ACADÉMIE BETH ESTHER

AVIS DE CHANGEMENT ME-6

MÉCANIQUE/ÉLECTRIQUE

Client	Moishe Friedman
Ingénieurs-conseils et rédacteur	Le groupe CMI experts-conseils inc. 540 Jarry Ste-Marie-Madeleine, (Québec) J0H 1S0
Architecte	GGA ARCHITECTE
Dossier	CMI-22543

Dessinateur: A. DAWKES Échelle: INDICQUÉE
Technicien: F. B. MORISSETTE
Ingenieur: C. MORISSETTE Date: NOVEMBRE 2024
Projet: 22543
No. DAO: 22543_É07.DWG Dessin: E-07

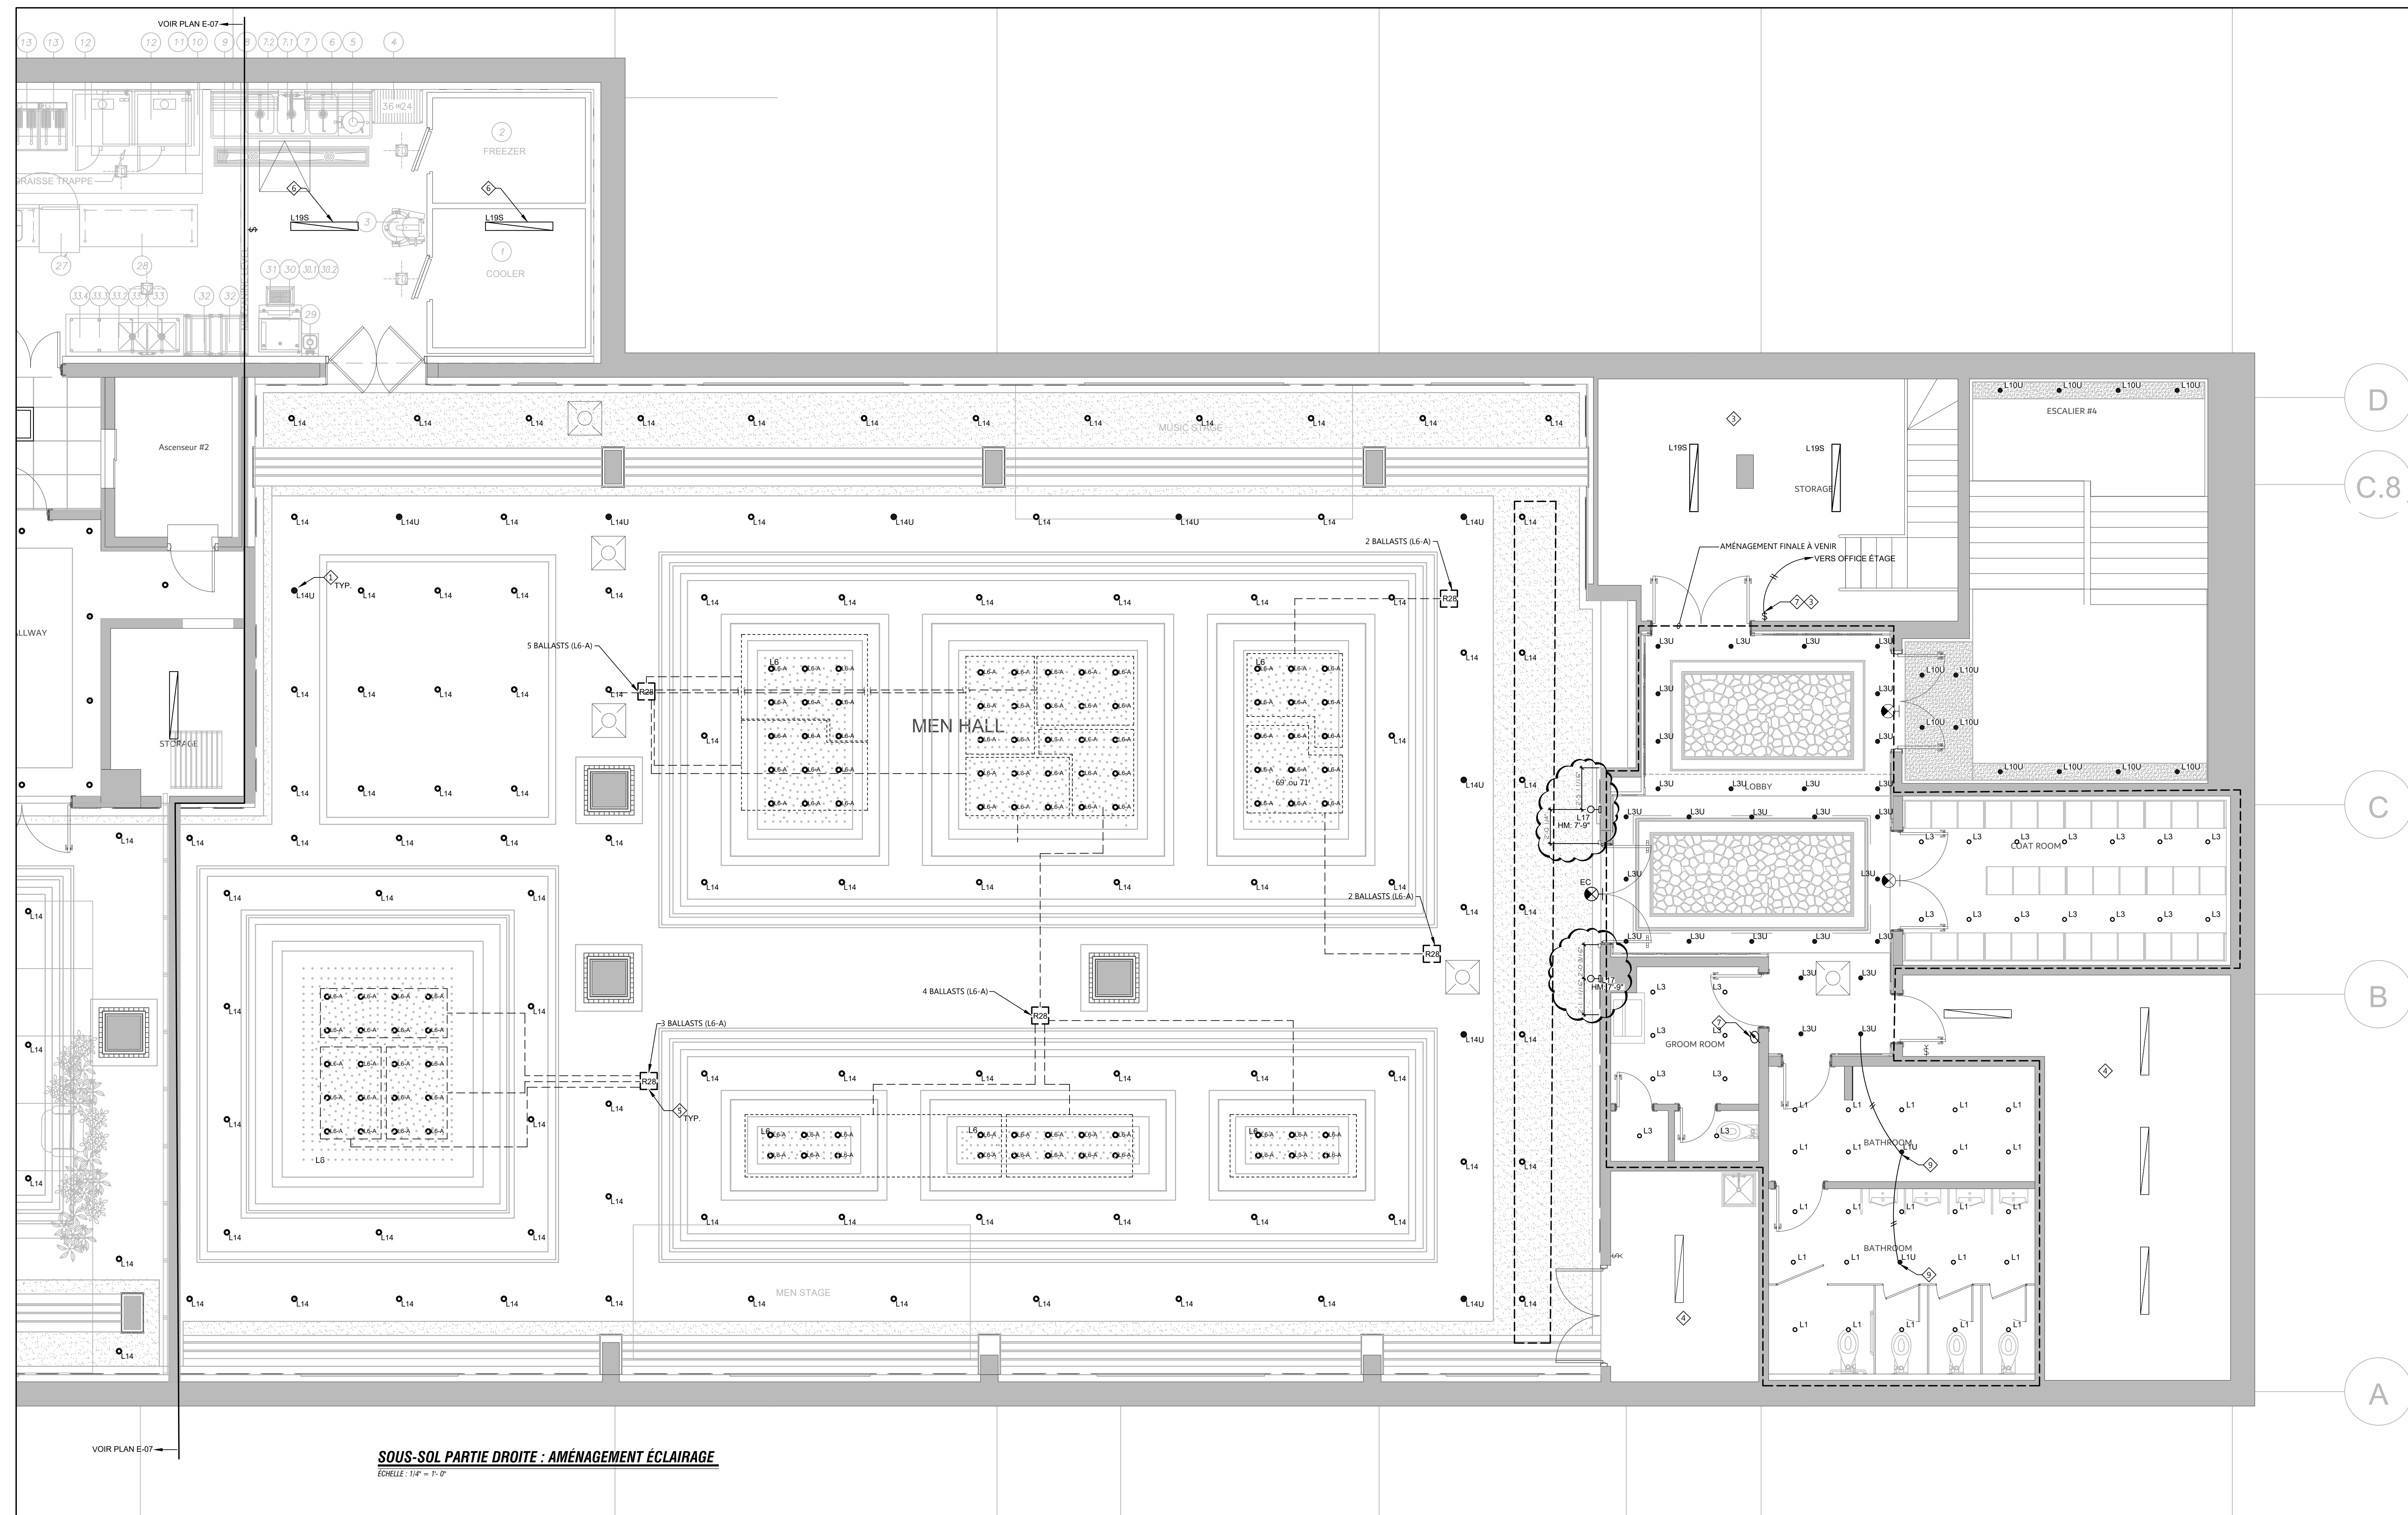
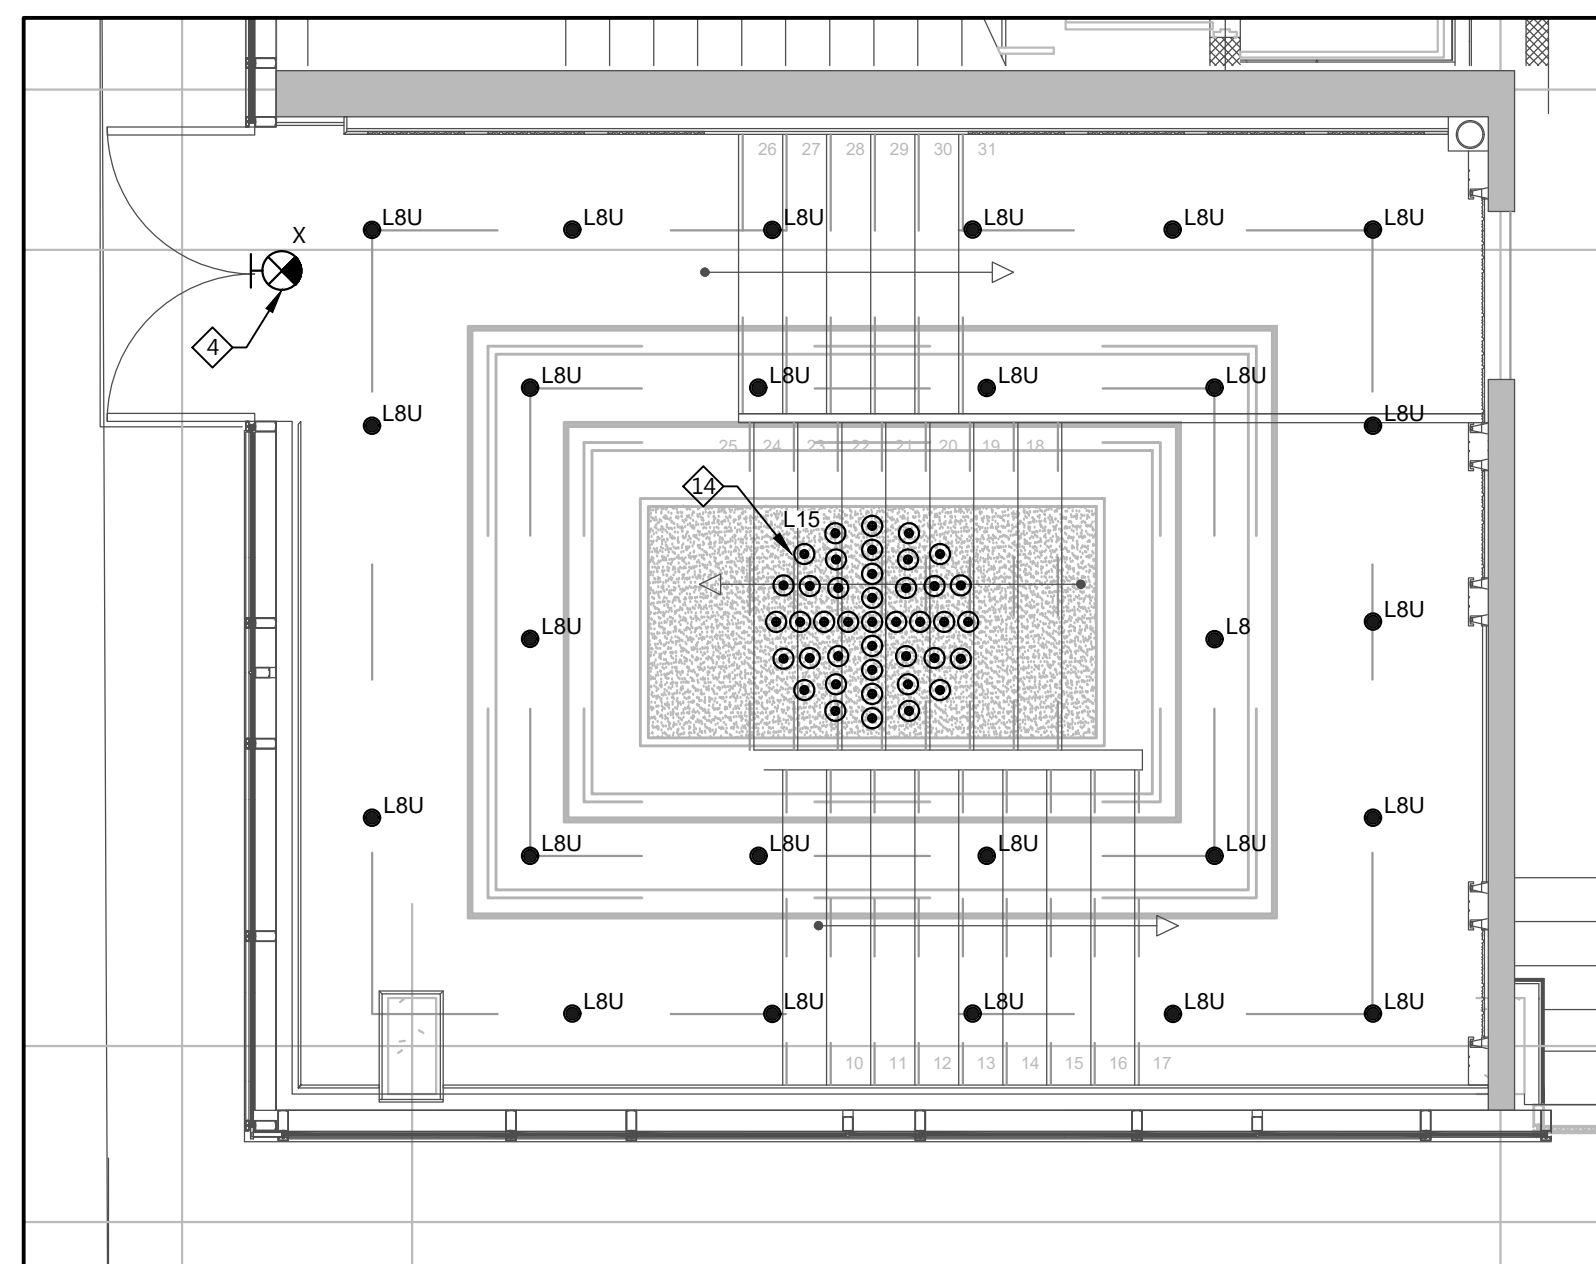
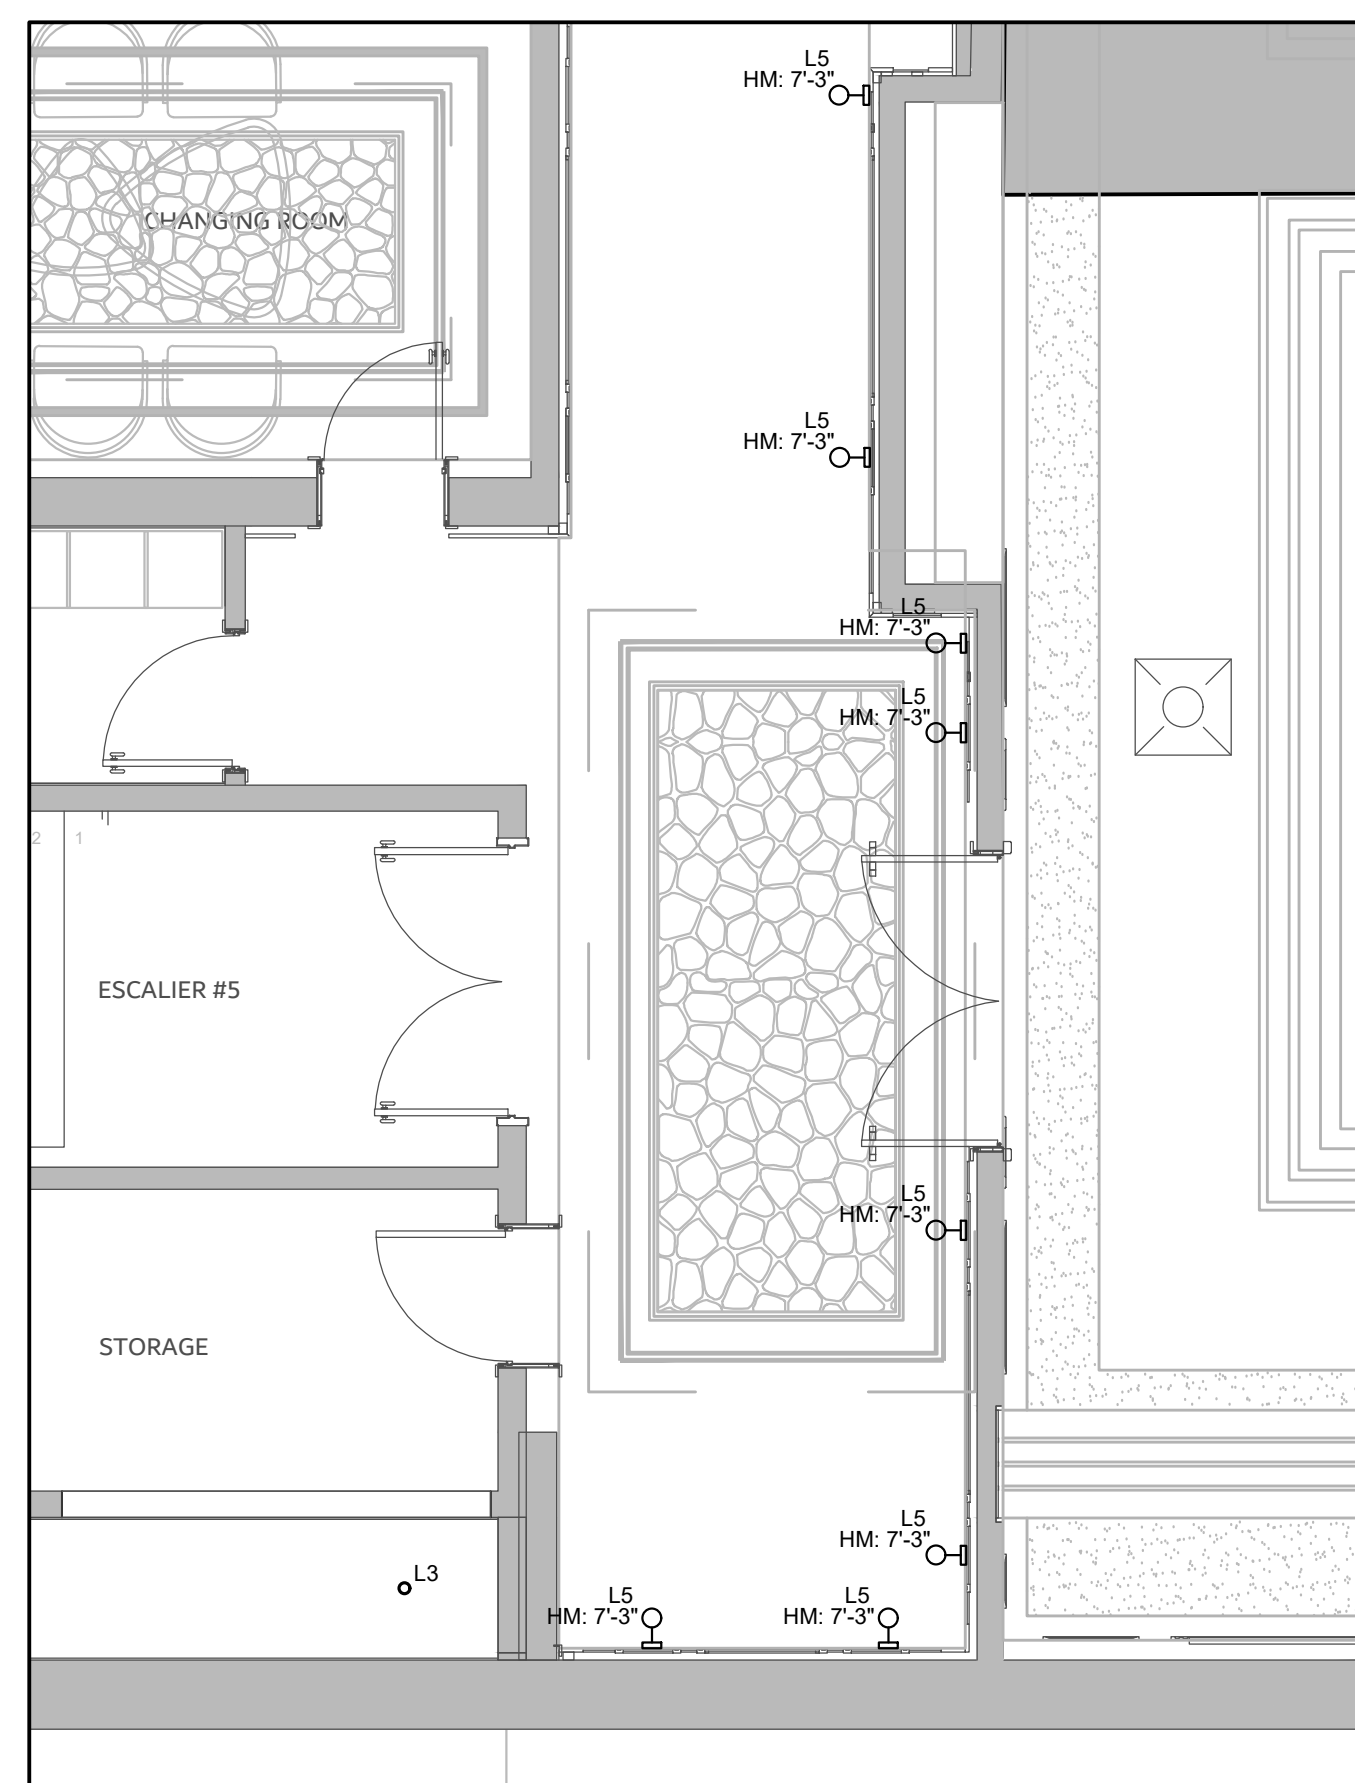
- 2.1 Les boîtes de jonction des appareils L5 et L17 seront octogonales.
- 2.2 Plan E-07: Les cotations des appareils muraux L5 et L17 (gauche et droite) ont été ajoutés aux plans.
- 2.3 Plans E-07 : Les notes 13 et 15 ont été annulées au plan.
- 2.4 Plans E-08 : Les notes 7 et 10 ont été annulées au plan.
- 2.5 Plans E-09-E-10 : Les plans de bande LED ont été complètement remaniés, dû aux changements de la capacité de ballast, qui passent de 300 watts à 1200 watts ainsi que les longueurs maximales de bandes LED. Conséquemment, les points de raccords ont été modifiés.

No. DAO: 22543_E11.DWG Dessin: E-11

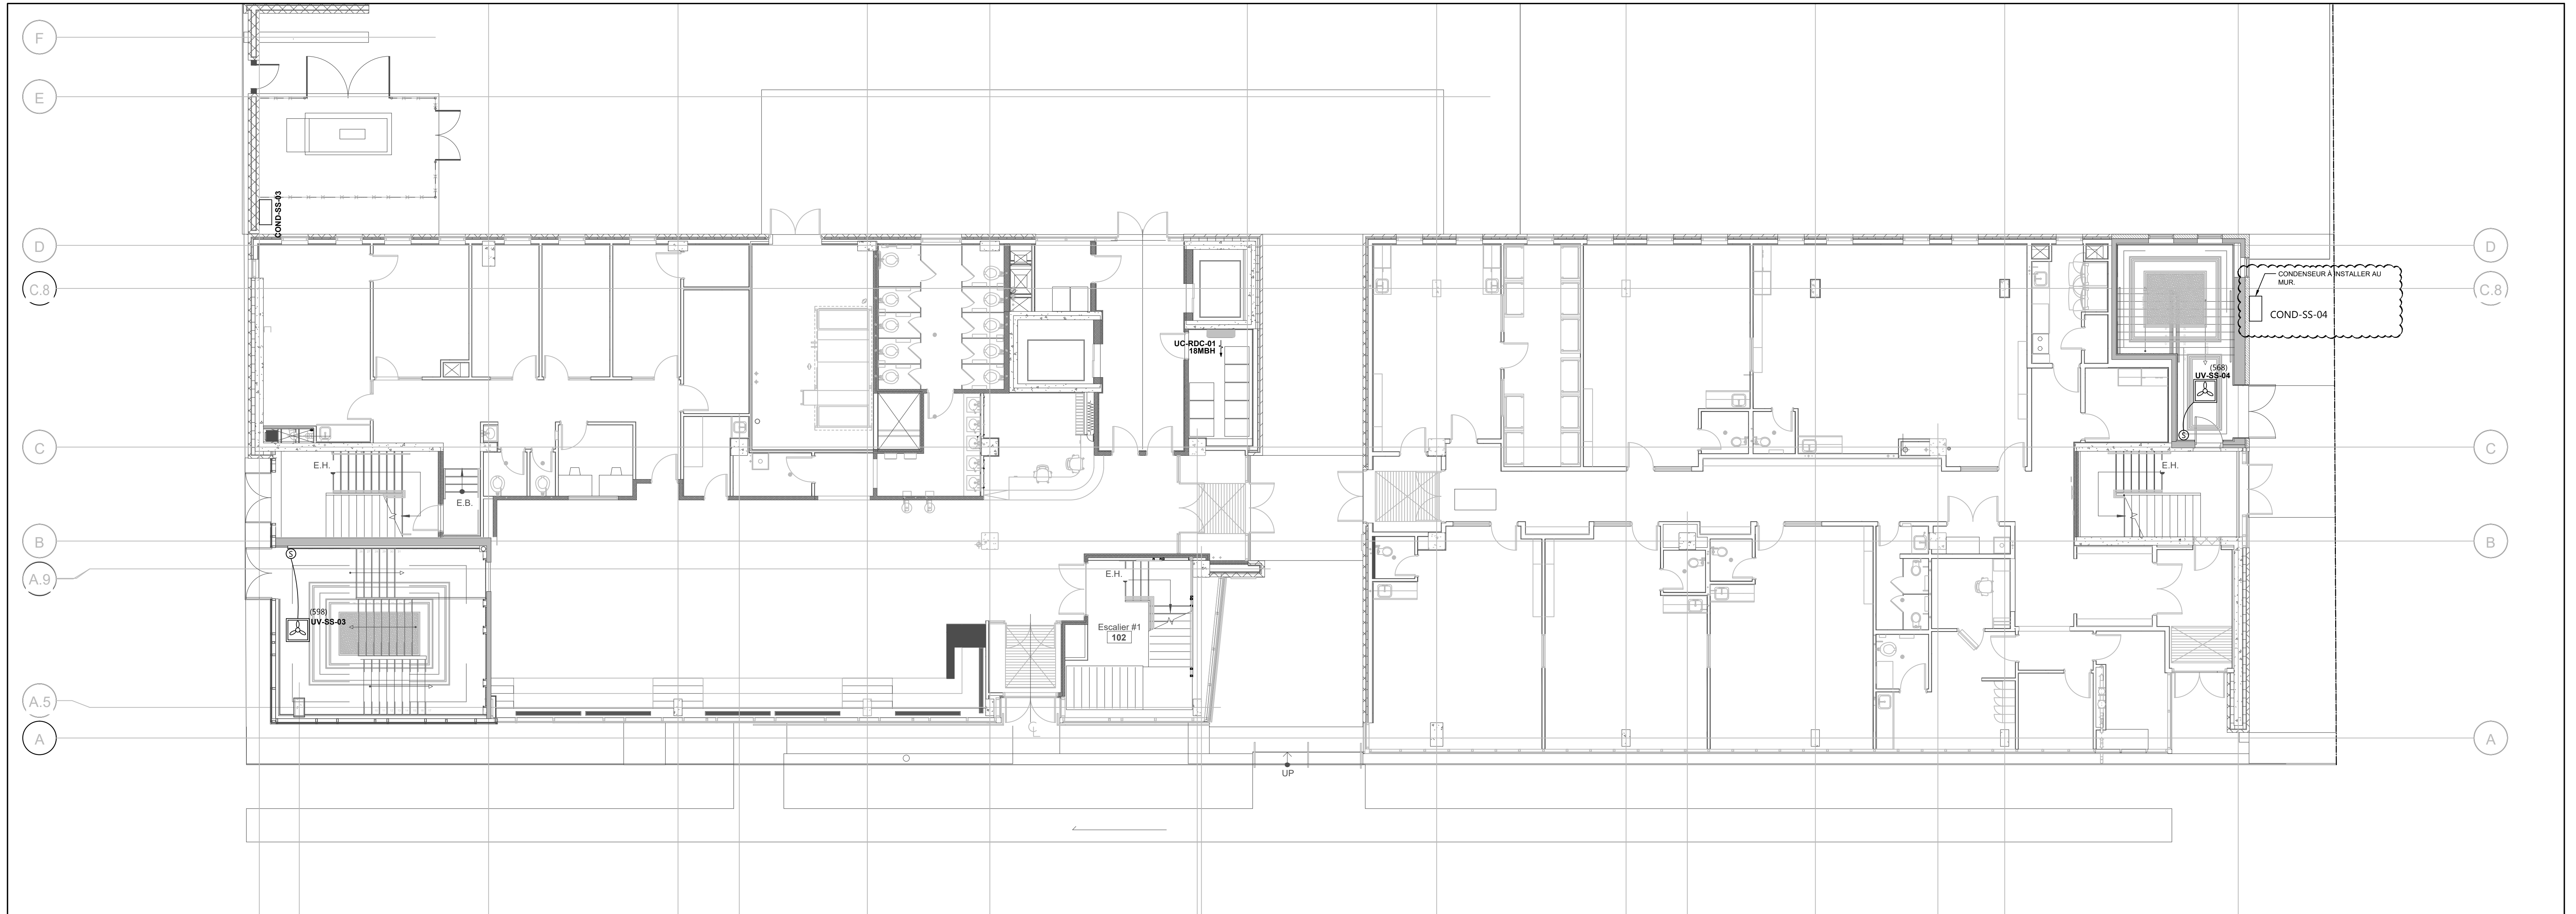
2.4 Plan E-11 : Des nouvelles zones de contrôle sont ajoutées. Conséquemment, des nouveaux relais sont ajouté au panneau à relais ARP.
